DEILISKIPULAGSBREYTING

STAÐGREINIR 1.193

HEILSUVERNDARREITUR

TILLAGA AÐ BREYTINGU Á DEILISKIPULAGI

TILLAGA AÐ BREYTTU DEILISKIPULAGI 1: 500

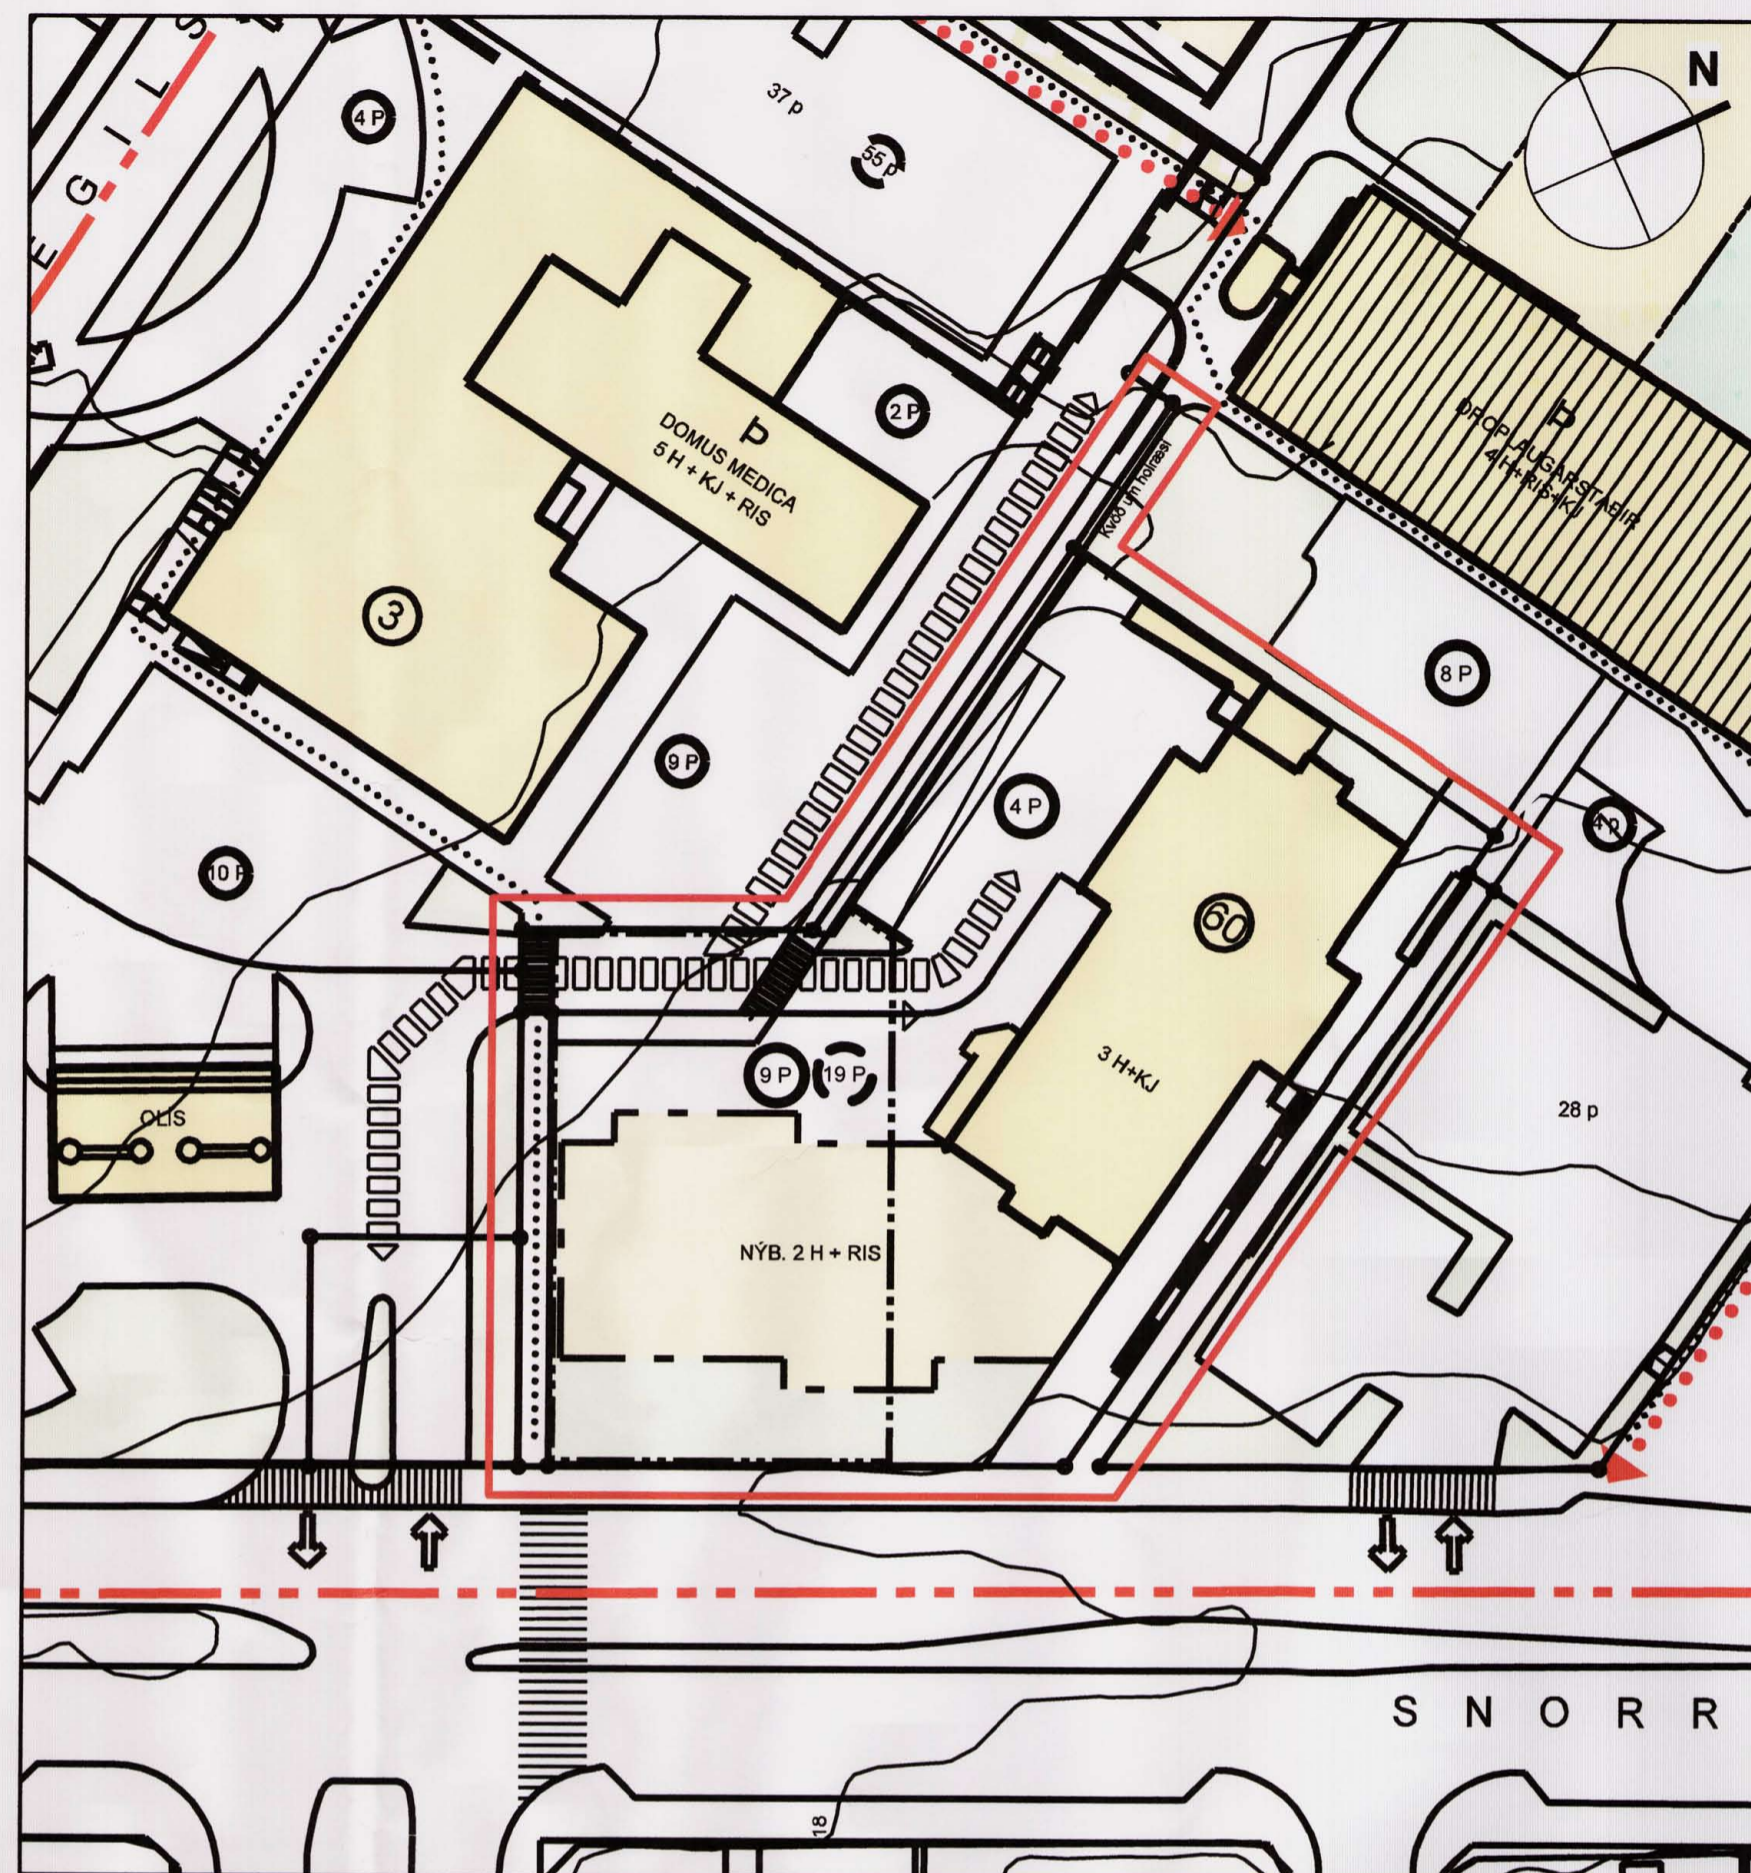
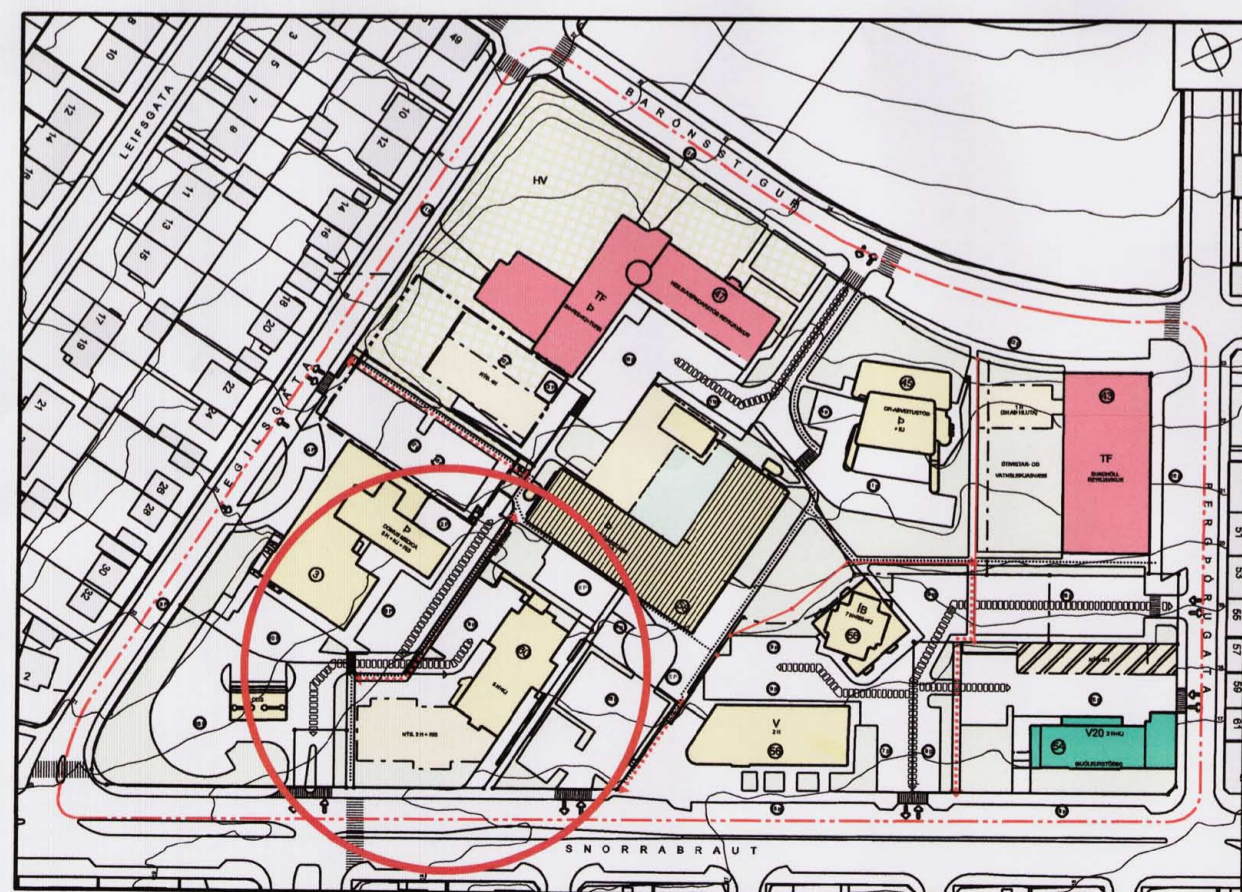
Kvöð um gönguúmfærð á lóðamörkum Snorrabrautar 60 og Egilsgötu 3 (Domus Medica) er felld niður. Ástæður: Ekki er mögulegt að koma göngustíg fyrir á þessum stað vegna hæðarmunar og hann stangast á við áður samþykkt byggingarnefndarereindi.

Á lóð Snorrabrautar 60 má byggja bílgeymslu neðanjarðar, allt að 720m², með innkeyrslu á lóð. Á lóð Snorrabrautar 60 er bilastæðum fjölgað úr 9 í 13 og til viðbótar eru 19 bilastæði í bílgeymslu.

Kvöð um göngustíg felld niður, byggingarreitir bílgeymslu neðanjarðar sýndur.
